Заведующий МАДОУ г.
Нижневартовска ДС № 71 «Радость»

**Паспорт доступности
объекта социальной инфраструктуры (ОСИ)
№ 1**

Акт обследования
объекта социальной инфраструктуры к паспорту доступности ОСИ

Фото 7

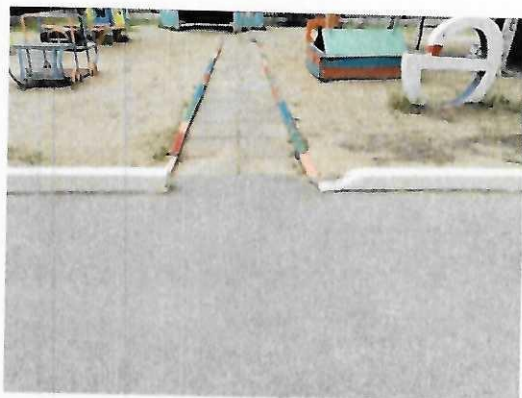
1.2	Путь (пути) движения на территории	Есть	---	6,7,8,9,10,11,12	Отсутствует визуальная, контрастная маркировка ограждений путей движения, бордюрных камер; высота перепада выше придельной нормы, согласно СП 59.13330.2020; Покрытие пешеходных дорожек, асфальтное покрытие,	К, О, С	Нанести визуальную, контрастную маркировку; привести в норму, согласно требований СП 59.13330.2020 высоты перепадов тротуаров и иных путей движения к объекту; Покрытие пешеходных дорожек, асфальтное покрытие,	Нанести контрастную маркировку путей движения на территории объекта, а именно, контрастная маркировка ограждения (забора), бордюрных камней методом окрашивания; Запланировать проведение ремонтных работ покрытий пешеходных дорожек вымощенных плиткой, с асфальтным покрытием, обеспечить наличие съездов, по всей ширине пешеходного пути, в местах примыкания пешеходной дорожки и проезжих, внутридворовых, путей;

расположенное на путях следования, требует ремонта; Переходы в местах примыкания пешеходной дорожки и проезжих, внутридворовых, путей образуют одиночную ступень, что недопустимо п.5.1.12 СП 59.13330.2020		расположенное на путях следования, требует ремонта; Переходы в местах примыкания пешеходной дорожки и проезжих, внутридворовых, путей образуют одиночную ступень, что недопустимо п.5.1.12 СП 59.13330.2020	расположенное на путях следования, требует ремонта; Переходы в местах примыкания пешеходной дорожки и проезжих, внутридворовых, путей образуют одиночную ступень, что недопустимо п.5.1.12 СП 59.13330.2020	расположенное на путях следования, требует ремонта; Переходы в местах примыкания пешеходной дорожки и проезжих, внутридворовых, путей образуют одиночную ступень, что недопустимо п.5.1.12 СП 59.13330.2020	расположенное на путях следования, требует ремонта; Переходы в местах примыкания пешеходной дорожки и проезжих, внутридворовых, путей образуют одиночную ступень, что недопустимо п.5.1.12 СП 59.13330.2020

Фото 34

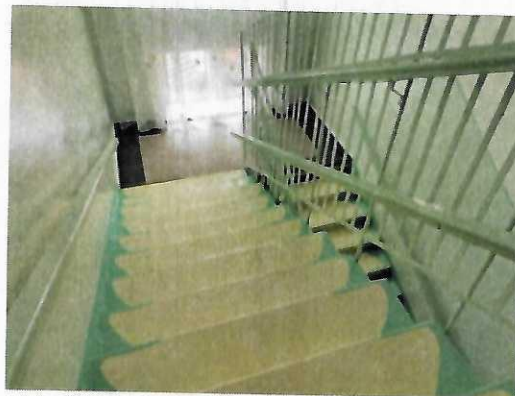
3.5	Дверь	Есть	---	36,37,38	Отсутствуют контрастные сочетания цветов в применении оборудования: (Дверь-стена, дверь-ручка.), не соответствует п. 6.4.1. СП 59.13330.2020	С, К, О	Обеспечить контрастную маркировку дверных проемов всех помещений участвующих в процессе предоставления услуг людям с инвалидностью и МГН;	Обеспечить специальные устройства (пандус перекатной/пороговый) либо замену дверей с учетом требований п. 6.1.5 СП 59.13330.2020; - Обеспечить контрастную маркировку дверного проема, либо лентой, либо методом окрашивания не менее 50 мм шириной по периметру проема, в рамках исполнения, дополнительно нанести контрастную маркировку ручек двери, в рамках исполнения п. 6.4.1. СП 59.13330.2020
